Referencia: **CONTRATO 4151.010.26.1.0745-2024 OBJETO "LOTE 3: REALIZAR OBRAS DE MANTENIMIENTO DE LAS VÍAS DEL DISTRITO ESPECIAL, DEPORTIVO, CULTURAL, TURÍSTICO, EMPRESARIAL Y DE SERVICIOS DE SANTIAGO DE CALI. "**

Asunto: Concepto técnico tramos 62, 70 y 61

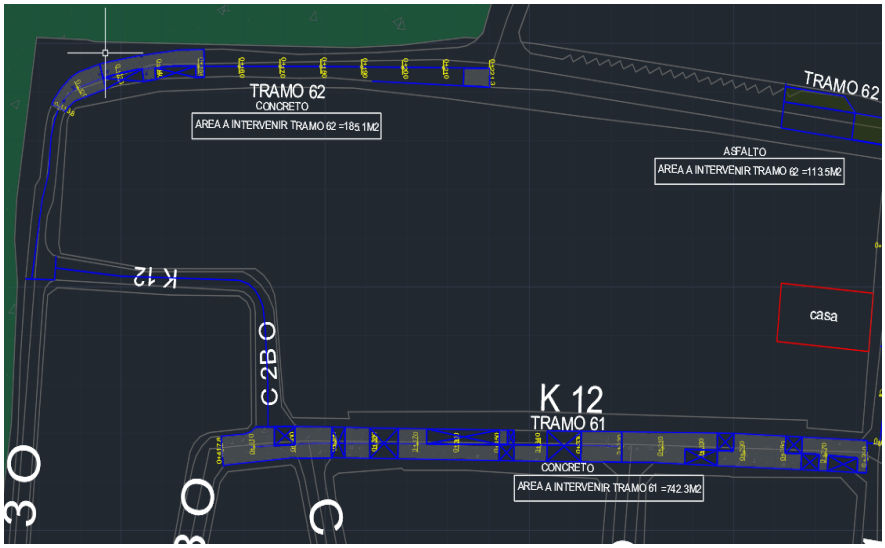
Bajo las condiciones observadas se considera que no es viable el mantenimiento proyectado contractualmente dado que se tiene:

- Alto grado de deterioro de las losas de concreto.
- Condiciones de desnivel que generarían una superficie final que no garantiza el drenaje adecuado, que finalmente puede afectar las viviendas aledañas.
- Características registradas en el material de subbase que no cumple especificaciones.
- Este pavimento de acuerdo con las características observadas probablemente fue construido por auto construcción y las zonas más afectadas deben corresponder a calidades de obra de menor, se evidencia una sectorización de daños muy demarcada por sectores.
- Así mismo las juntas de construcción obedecen a procesos constructivos de baja condición técnica, esto afectaría en forma drástica procesos de reflexión sobre sobrecapas.
- Las losas más afectadas con desprendimientos reflejan agregados de mezcla con sobre tamaños.

Basados en estas observaciones de campo y en los registros de los apiques nuestra empresa recomienda a la entidad modificar el tipo de mantenimiento preventivo establecido contractualmente y recomienda como intervención la remoción y reemplazo de las losas de concreto más deterioradas, las cuales se evidencian claramente en el terreno y fueron demarcadas en sito.

Esquema No. 1 áreas a intervenir en los tramos 61, 62 y 70

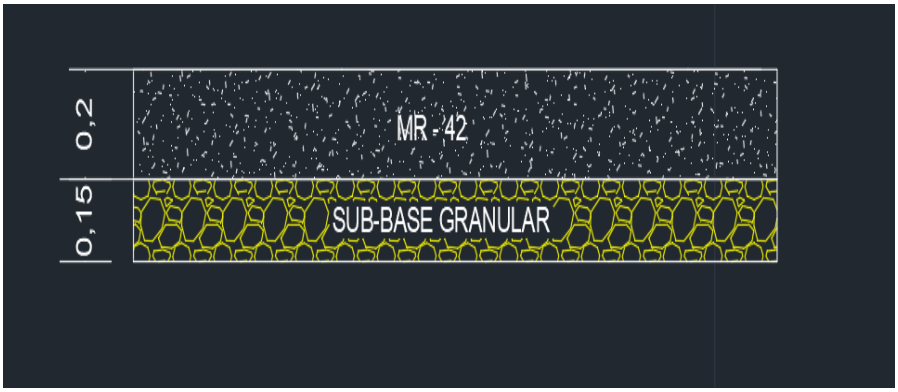
En vista de todo lo anterior, se recomienda a la entidad la siguiente propuesta de mantenimiento para su revisión y aprobación, consistente en:

- Reemplazo de las losas de pavimento rígido en un espesor 0.2 m por concreto tipo MR-42 k/cm2, de acuerdo con las necesidades de trafico y puesta en servicio, se recomienda que dicho concreto sea acelerado a 7 días.
- Garantizar la relación de esbeltes (largo- ancho) 1 a 1.2, en cuyo caso se debe realizar una modulación en campo
- Colocación del refuerzo transversal en junta.
- Retiro de material granular existente y colocación de material tipo sub base INVIAS 2020 (SBG-38). en un espesor 0.15m
- Escarificación, conformación y compactación de la subrasante en toda el área intervenida.

Ilustración 1 Detalle Junta Longitudinal

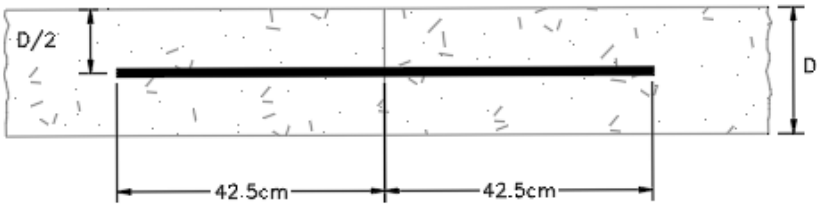
Para la construcción se debe realizar la instalación de barras de amarre corrugadas, que deberán estar instaladas en las juntas, en los casos que aplique de acuerdo con la dirección del tránsito de circulación De la vía, como se muestra en la siguiente tabla

Varilla de anclaje de acero corrugado
L=85cm Ø=1/2" @1.2m f'ymin=420MPa

Ilustración 2 Detalle parrilla de refuerzo

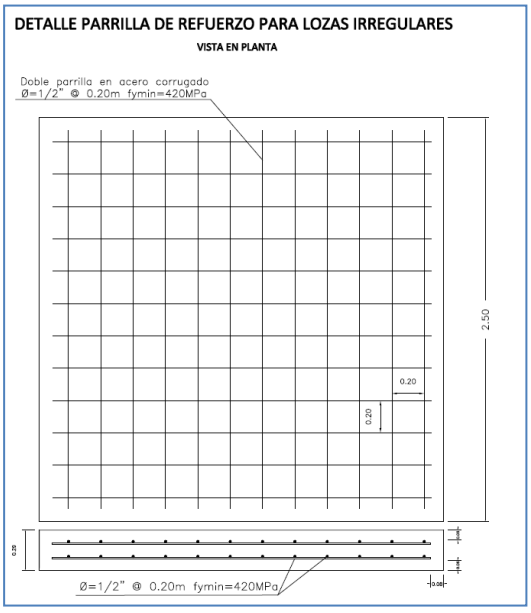
Teniendo en cuenta las condiciones de modulación de las losas planteadas, es necesario que se realice el refuerzo de las losas a construir mediante la instalación de doble parrilla de acero de ½" cada 20 x 20 cm f'y 420 MPa Este refuerzo debe ser instalado únicamente en las losas de forma irregular.

Ilustración 3 Detalle sello de juntas

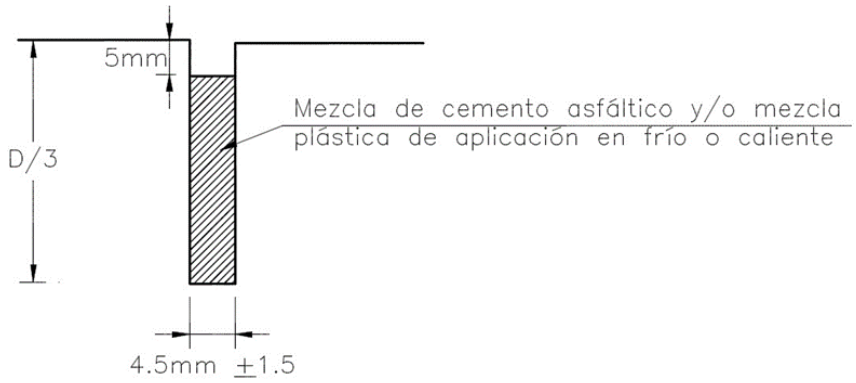
El sellante propuesto debe tener una capacidad de elongación –50% a 50%. El material sellante para la parte superior de las juntas del pavimento deberá asegurar la estanqueidad de las mismas y ser resistente a la agresión de agentes externos, para lo cual deberá permanecer adherido a los bordes de las losas. Este, podrá estar constituido por sello elastomérico de aplicación en frío o caliente. En este caso, el Constructor deberá indicar las proporciones de los materiales y los resultados de los ensayos de calidad pertinentes.

El material que se use para el relleno de las juntas de dilatación, deberá tener la suficiente compresibilidad para permitir la dilatación de las losas sin fluir hacia el exterior, así como capacidad para recuperar la mayor parte de su volumen al descomprimirse. No absorberá agua del concreto fresco y será lo suficientemente impermeable para impedir la penetración. A continuación, se muestra esquemáticamente el sellado de juntas.
